Opinia Nr 009114

z wyników przeprowadzonych oględzin - ekspertyzy urządzeń grzewczo-kominowych

w budynku przy ul. Głuszycka nr 29/3 w Wałbrzychu
dotycząca urządzeń grzewczo-kominowych używanych przez MTB Sp. z o.o.
BOH - Podgórze

Opinia do opinii nr 009114 z dnia 21-12-2018

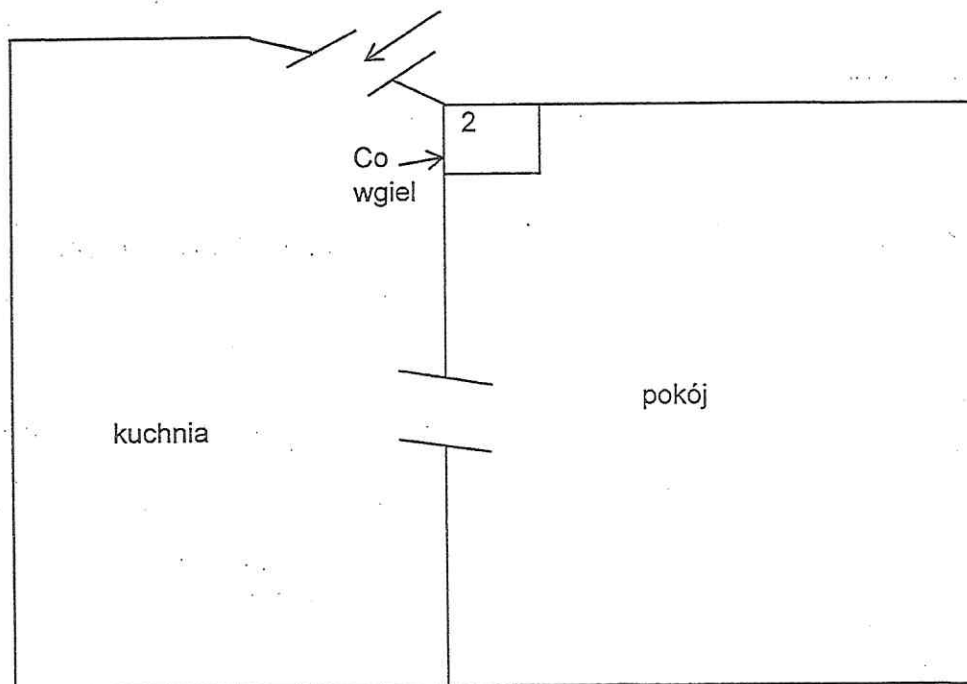
Spec. 60 p. tałe podłączyć w dotychczasowe
miejsce do przewodu w 2 o typ. 50x50cm.
Wentylację naturalno-mechaniczną wykonać u/g
projektu technicznego.

2		dach	
		strych	
K P		III p	nr 15-16
K		II p	nr 10
K P		I p	nr 5
Co węgiel		parter	nr 3
		piwnica
